(仮称) 太白CC太陽光発電事業

環境影響評価方法書に対する指摘事項の対応について

令和4年11月

株式会社ブルーキャピタルマネジメント

図 2(2) 地層推定断面図

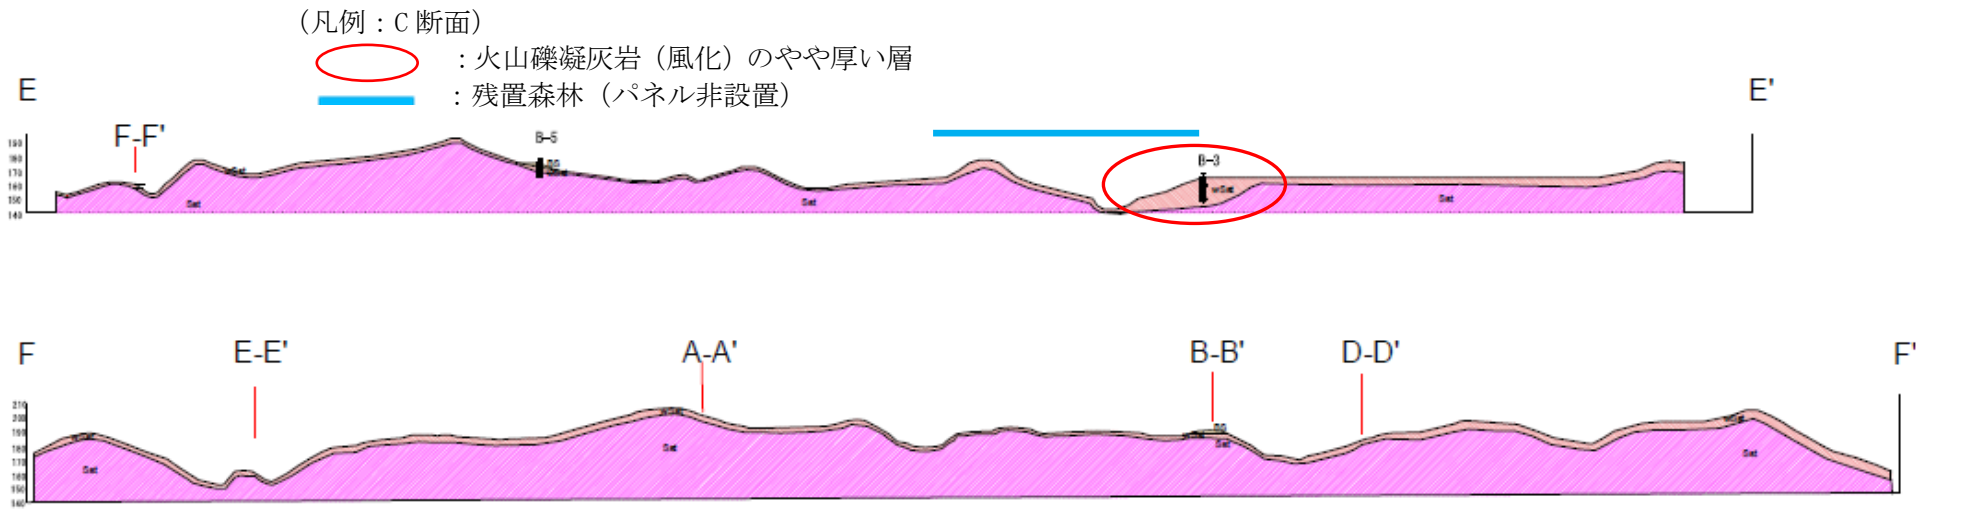
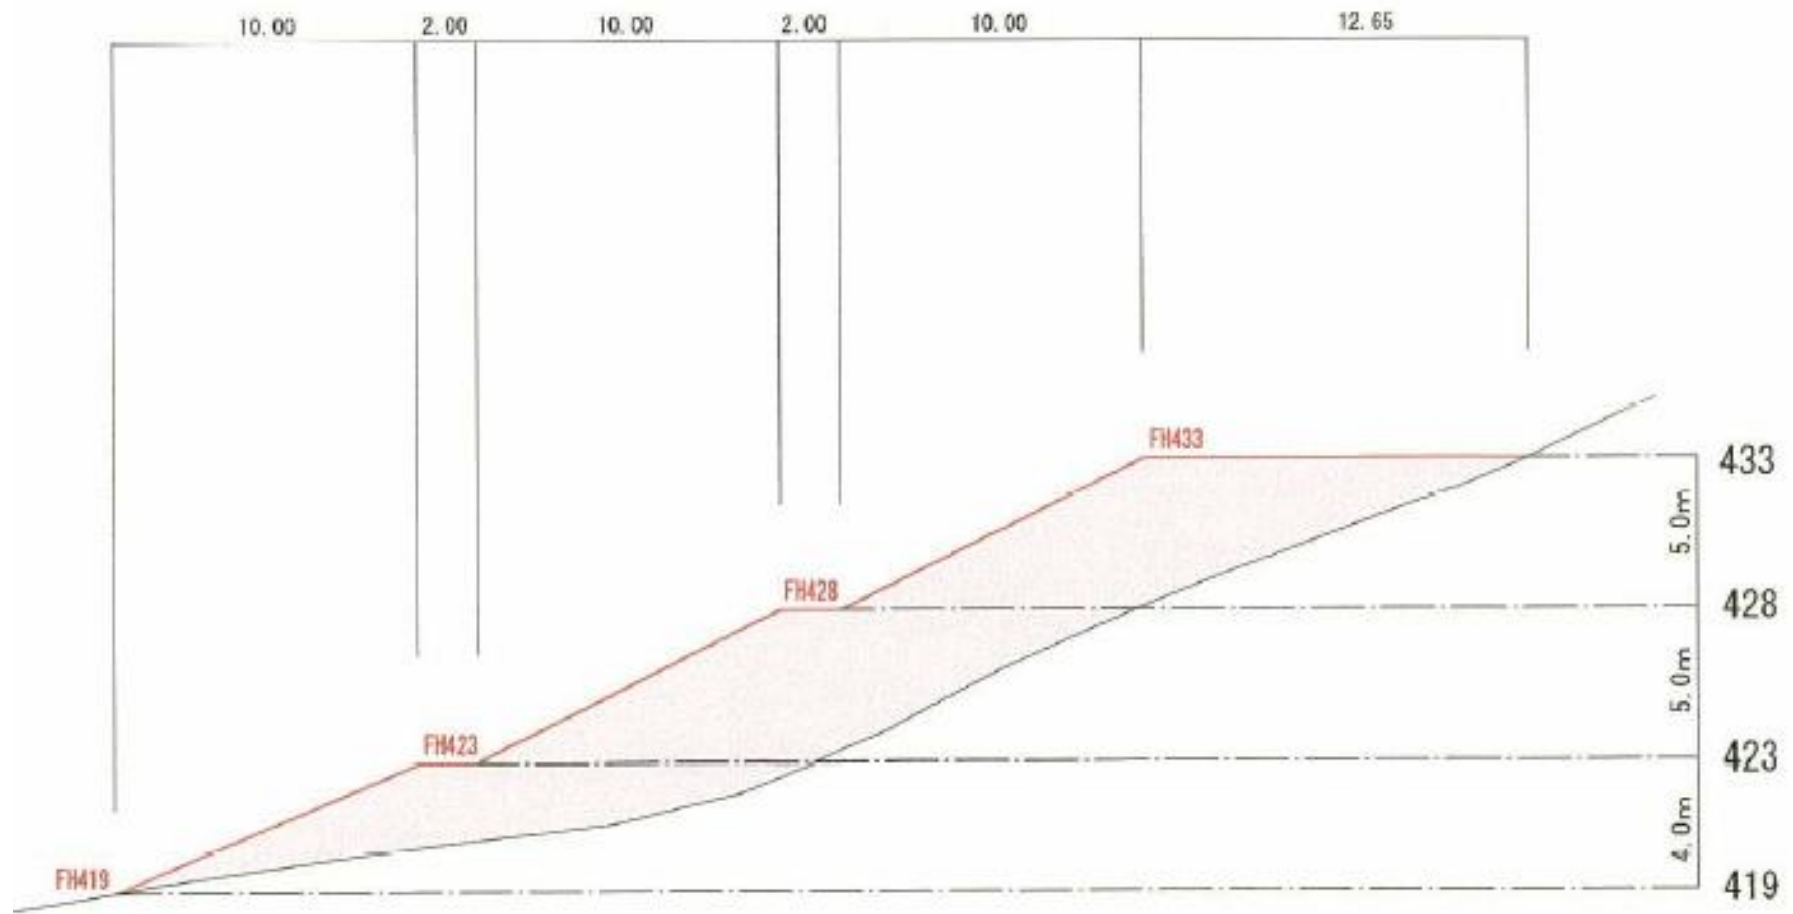
No.	指摘事項	回答及び対応方針	備考
4	<p>本事業の盛土の状況については理解した。一方で盛土をしない箇所でも、風化した凝灰岩の存在によって滑りやすくなっている箇所があるのではないだろうか。</p> <p>凝灰岩は水が溜まると滑りやすくなる。図2(2)地層推定断面図(補足資料1, 21 ページ)の表層の下に火山礫凝灰岩層がみられており、とくにB-3地点のボーリング調査では基礎になるような層までボーリングの深さが到達しておらず、実際にこの深さに基礎となる層が存在しているのかが不明である。</p> <p>傾斜しており谷部になっている場所もあるため、滑りが生じた際に住宅街に影響が出ないか心配である。</p>	<p>火山礫凝灰岩層(風化)は補足資料10(4)表4.3.2のボーリング調査結果(室内土質試験)にて粘着力が69kN/m²となっております。補足資料10(4)表4.3.1で示されている数値と比較すると50kN/m²以上であることから、堅固な層であると判断し、滑りに対する抵抗力の算出においても十分な値となっております。</p> <p>補足資料1で調査した6箇所のボーリング調査において地下水は確認されていないため、柱状図の孔内水位は示しておりません。また、補足資料10のB-3地点のボーリング調査結果では、火山礫凝灰岩層(風化)にはN値が50以上の堅固な支持層が存在しています。</p> <p>傾斜が大きい位置(補足資料1参照)にはパネルは設置しない計画となっております。B-3地点の周囲に民家は存在しません。(方法書のP6.2-20参照)</p>	<p>方法書 6.1-4 6.1-6 6.2-20</p> <p>補足資料 1 補足資料 9 補足資料 10</p>
5	<p>風化した火山礫凝灰岩層が厚く堆積している箇所(B-3地点等)の上にパネルを設置する場所はあるのか。現在は固まっても基礎施工で土地をいじった際に地盤が経年変化で柔らかくなる可能性もある。設置する構造物は軽いものであるため、浮き上がってくる可能性もある。基礎の存在も踏まえて検討してほしい。</p>	<p>地質断面図とパネルの設置位置を確認したところ、火山礫凝灰岩層があるC-C'及びE-E'の斜面の急な場所には補足資料1のとおり、パネルは設置しません。</p> <p>また、火山礫凝灰岩層(風化)は補足資料10(4)表4.3.2のボーリング調査結果(室内土質試験)にて粘着力が69kN/m²となっております。補足資料10(4)で示されている数値と比較すると50kN/m²以上であることから、堅固な層であると判断し、滑りに対する抵抗力の算出においても十分な値となっております。火山礫凝灰岩層(風化)は一部でN値が50以上の堅固な支持層が存在する層となっております。</p>

補足資料3 本事業における調整池の主要な盛土部と構造物の計画

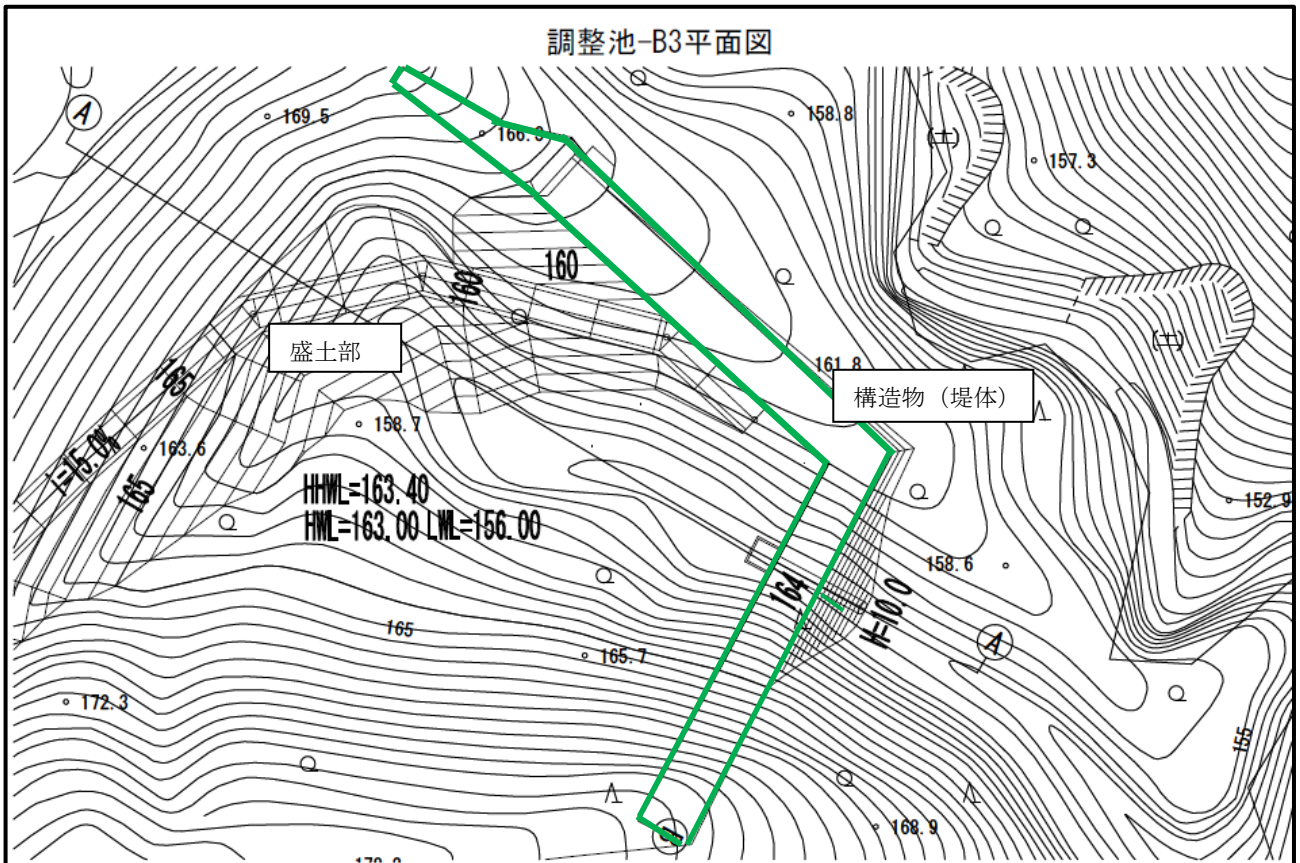
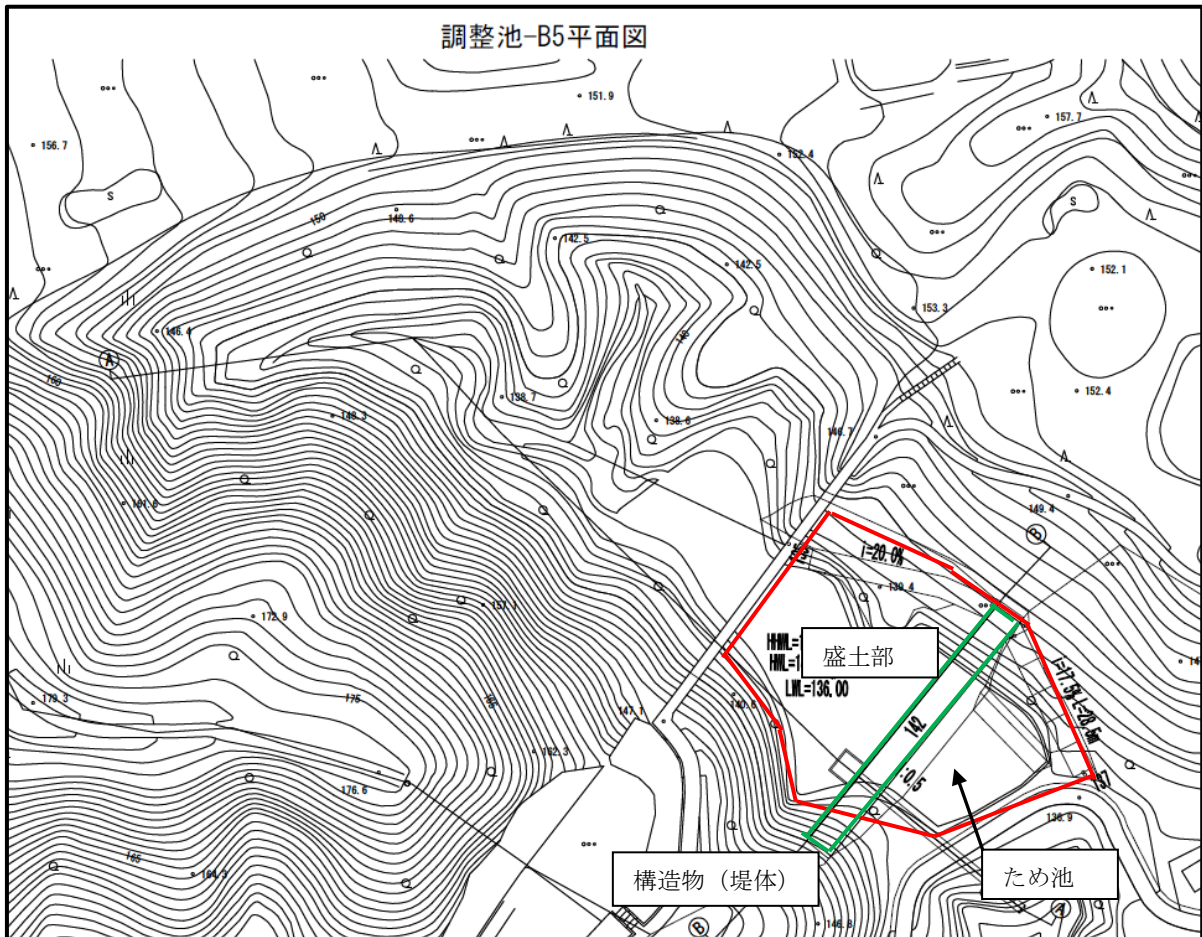
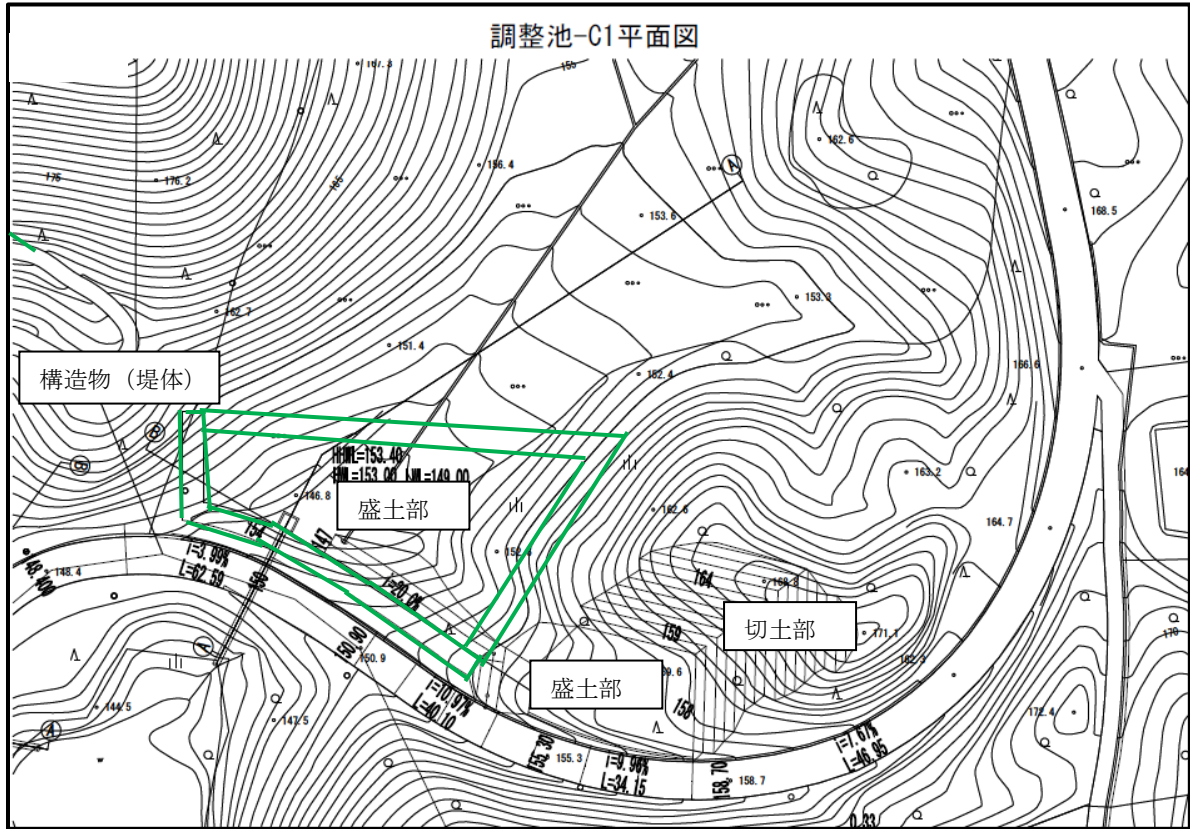
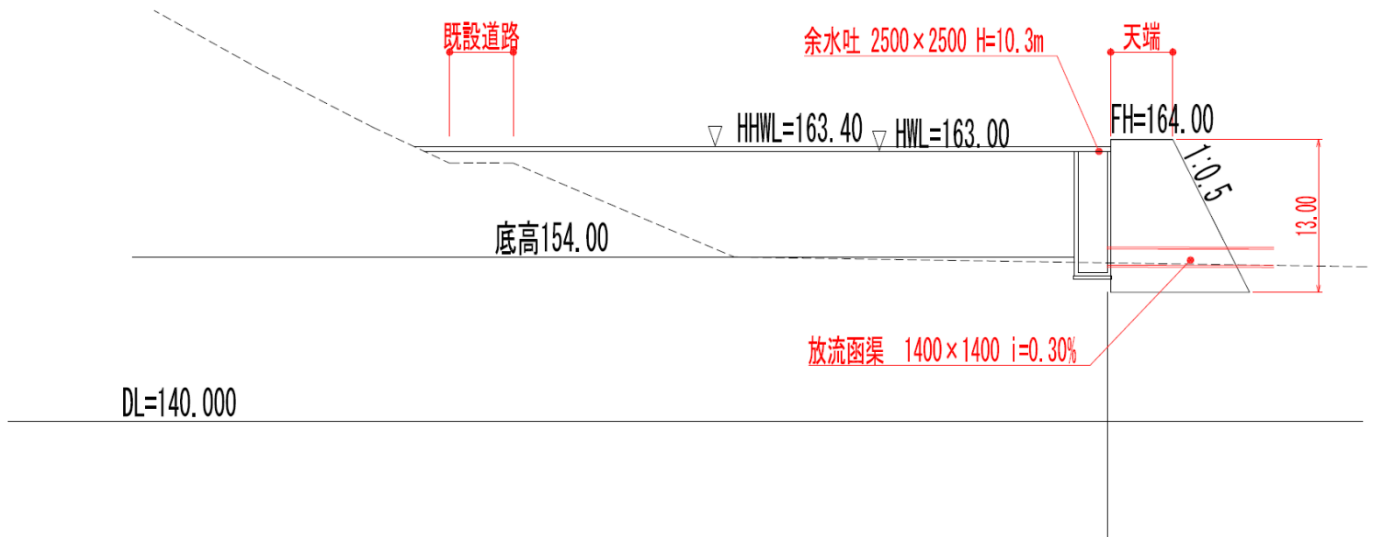
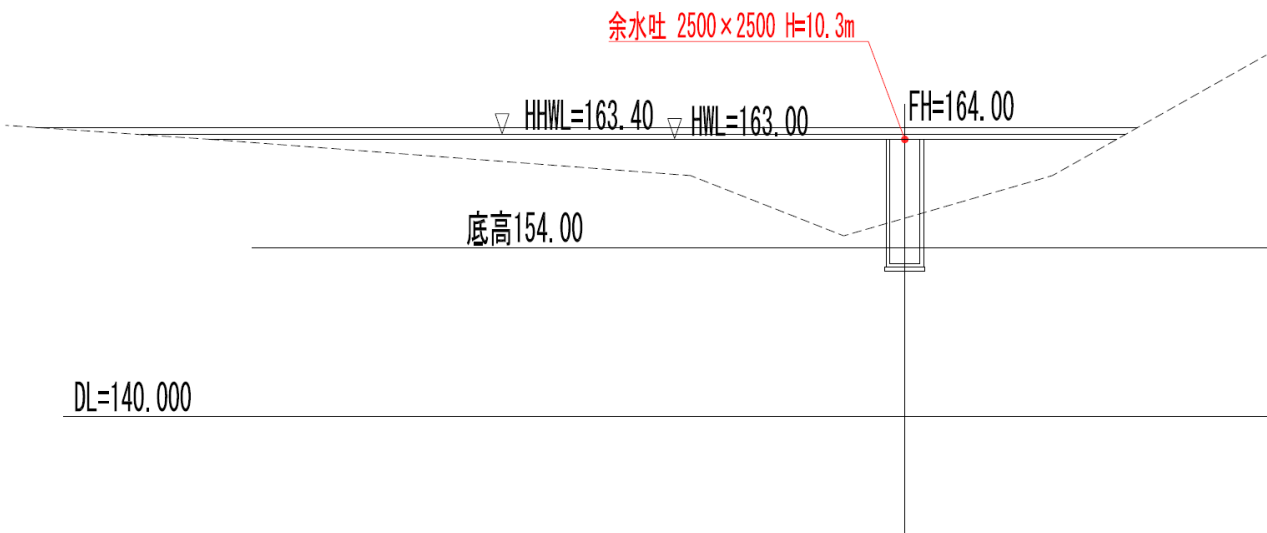
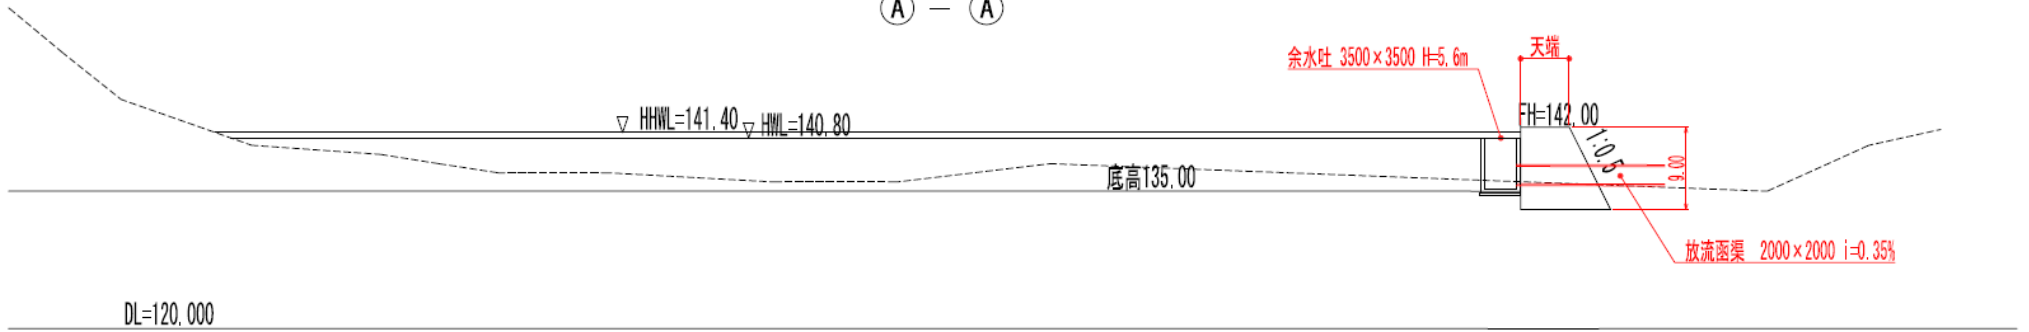
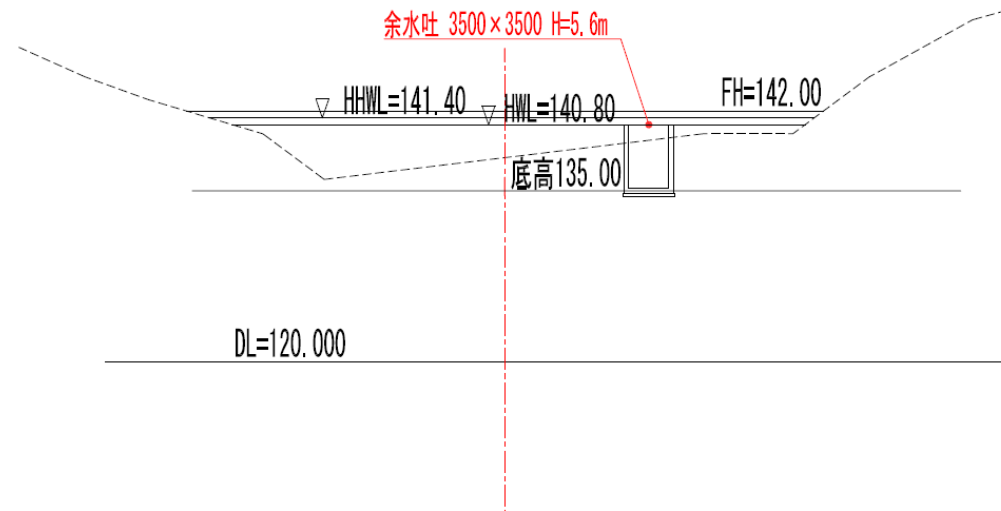
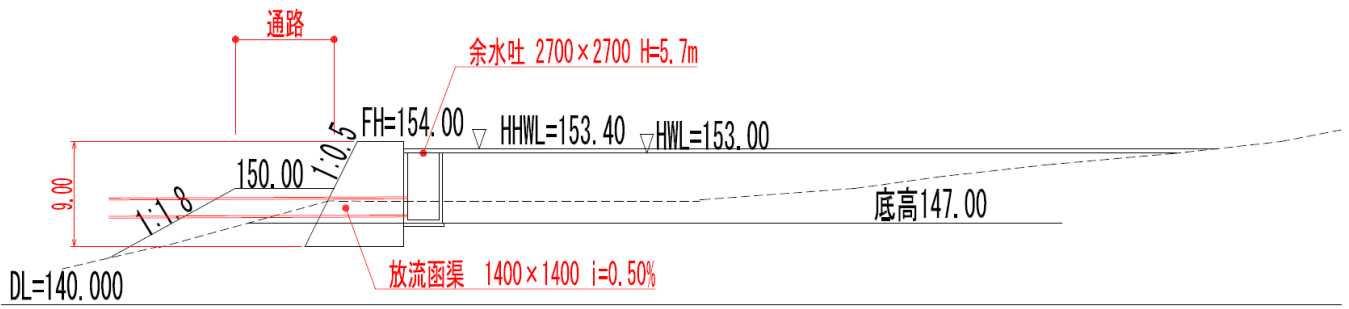
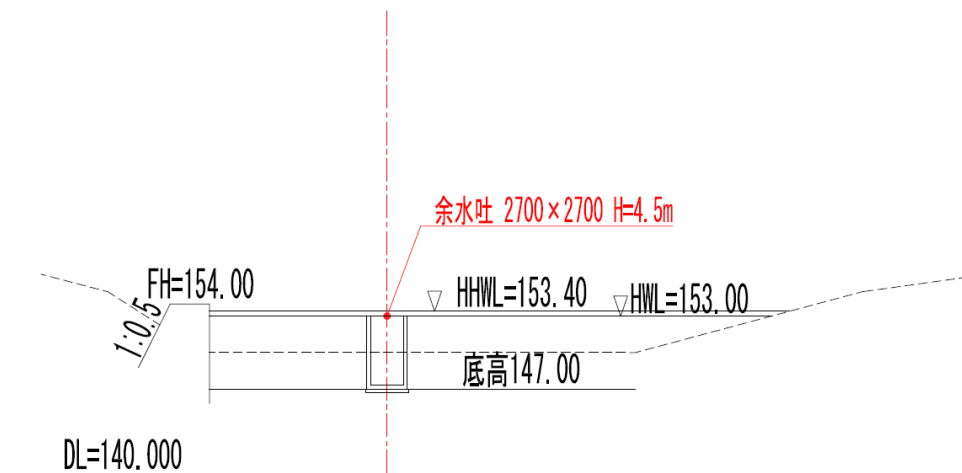
No.	指摘事項	回答及び対応方針	備考
4	<p>盛土をしないと言っているが、傾斜地にしないだけで、平地には盛土をする計画である。林地開発の基準に則っているからと言って安全性に問題がないわけではない。基準に則ったうえで大丈夫であることを示してほしい。生態系や人の生死にかかわるため、検討してほしい。</p>	<p>盛土部は方法書の図 2.2-11 及び補足資料 3 に示すように、調整池 3 か所と各調整池の堤体の場所です。調整池の盛土は、調整池の地盤を安定化させるために周囲より標高の低い場所などに盛土を行います。また、各調整池の排水方向又は周囲には安全基準を満たすように設計した堤体を設置することから、調整池周囲の盛土部の土地の安定は確保されると考えます。</p> <p>補足資料 4 に示す「太陽光発電事業に係る環境影響評価合理化に関するガイドライン」では、土地の安定性は、「パネルの設置される傾斜地において、造成又は樹木の伐採が行われ、土地の安定性が確保されないおそれがある場合を想定して参考項目とされている。」としています。本事業では、造成済みの土地にパネルを設置すること、及び前記の内容から、土地の安定性に影響が生じる可能性は想定されませんので、非選定のままとします。</p> <p>また、本事業では補足資料 5 に示す切土・盛土の基準や、調整池の堤体についても基準を満たすように設計するとともに、準備書の事業計画に可能な限り記載いたします。</p>	<p>方法書 2-8 2-21 2-25 2-26 6.1-6</p> <p>補足資料 2</p> <p>補足資料 3</p> <p>補足資料 4</p> <p>補足資料 5</p>
